Esquisse – étape 1 – état de réflexions en cours au 20 decembre 2006

## Réponses aux questions des associations

accès Lescot -"w"

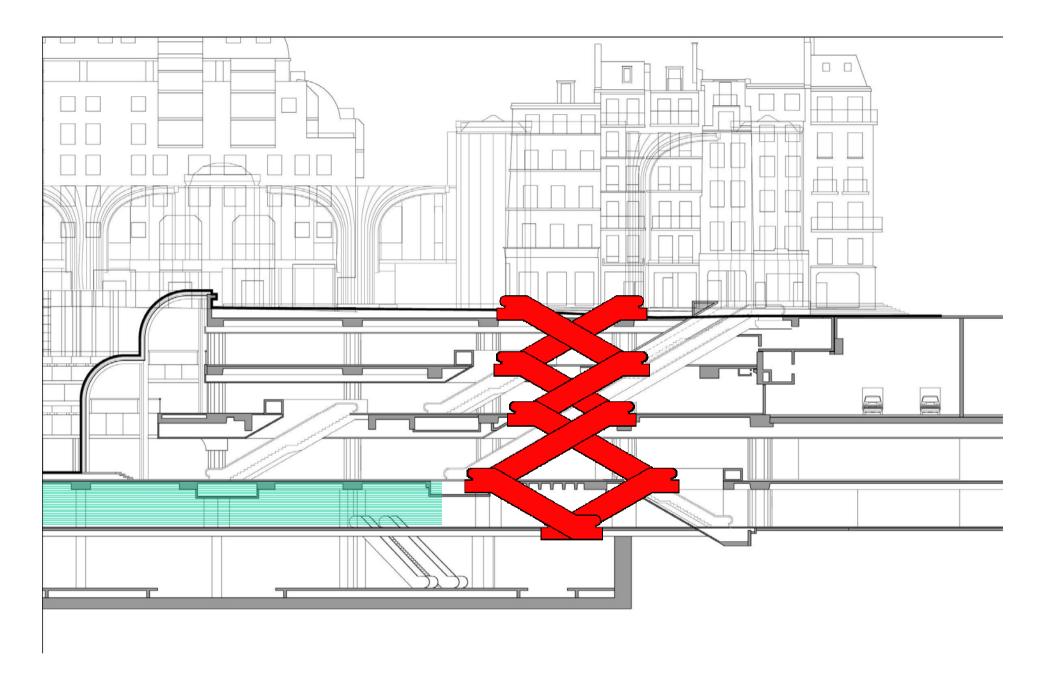
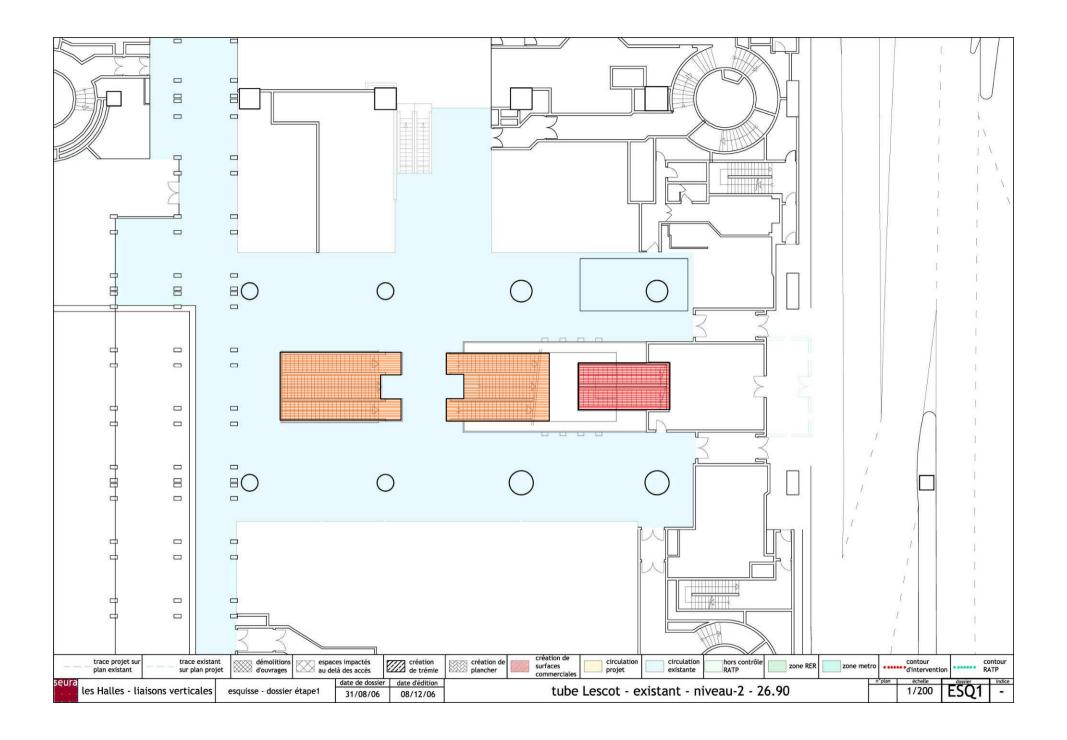
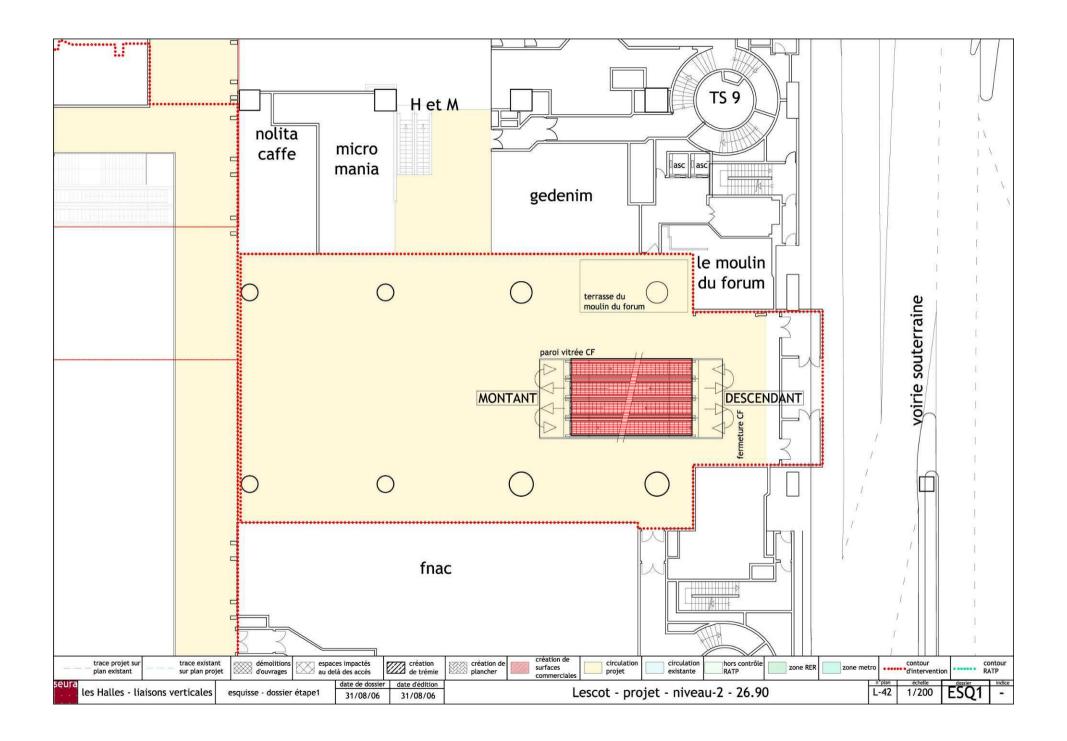
## Pourquoi proposer le remplacement du tube par un système « W » ?

1/ l'accès aux espaces souterrains en général est souvent perçu comme quelque chose de peu confortable, voire d'oppressant. Pour lutter contre cet effet de stress, on utilise habituellement deux moyens :

- La dimension généreuse de l'espace d'accès, la plus confortable possible,
- La vision à tous les points du parcours

Le « W » apporte ces deux éléments, qui manquent au tube.

2/ le « W » regroupe les fonctions du tube et de l'omnibus en un seul système. Cela a deux avantages:

- un dégagement des galeries est, très encombrées actuellement par les différents systèmes,
- une meilleure pénétration de la lumière naturelle du fait de ce dégagement.

3/ le « W » laisse la liberté de choix pour l'usager : s'arrêter à un niveau ou poursuivre. Cela va dans le sens de la mixité des fonctions du lieu – transports, commerces, équipements publics -

4/ le « W », en cumulant la capacité du tube et de l'omnibus, supprime les attentes aux points d'accès, en particulier en RdC. De plus, il est plus rapide. Le temps de parcours est à minima inférieur de 8 secondes, sans compter le gain dû à la suppression de l'attente aux points d'entrée.
